双方向計量機能付きスマートメーターの一部導入開始 に伴う取扱いの変更について

<今後の計器配線 (60A・120A・250A) >

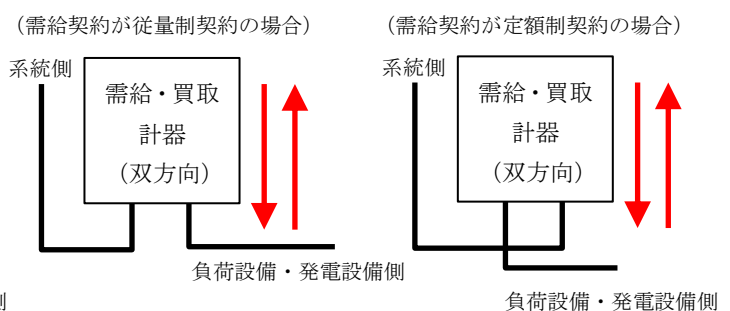
<これまでの計器配線 (60A・120A・250A) >

- ・計器配線準備が1計器分となります。
- ・買取用計器工事費単価が変更となります。

<今後の計器配線 (200/5A・300/5A) >

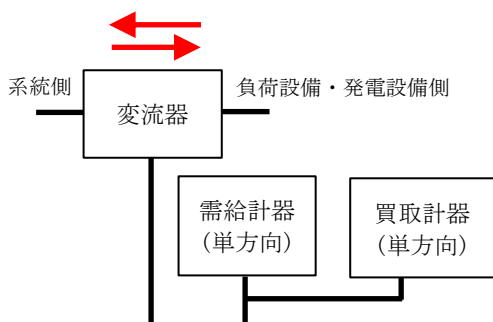
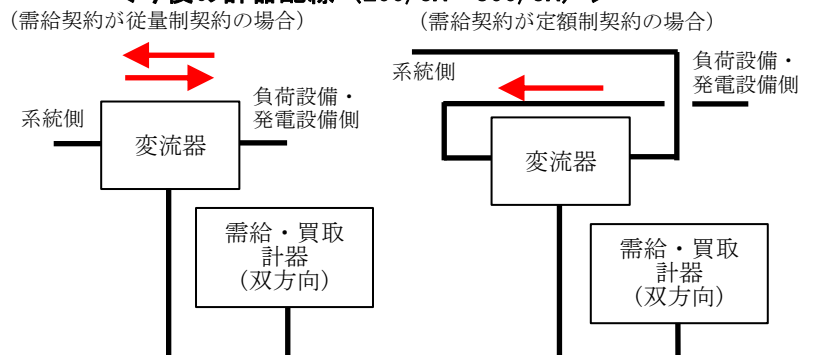
<これまでの計器配線 (200/5A・300/5A) >

※ 変成器付計器の場合も双方向計量機能を有したスマートメーター（1台）を取付します。
なお、これまでと同様、需給契約に応じた変成器1次側の配線といたします。
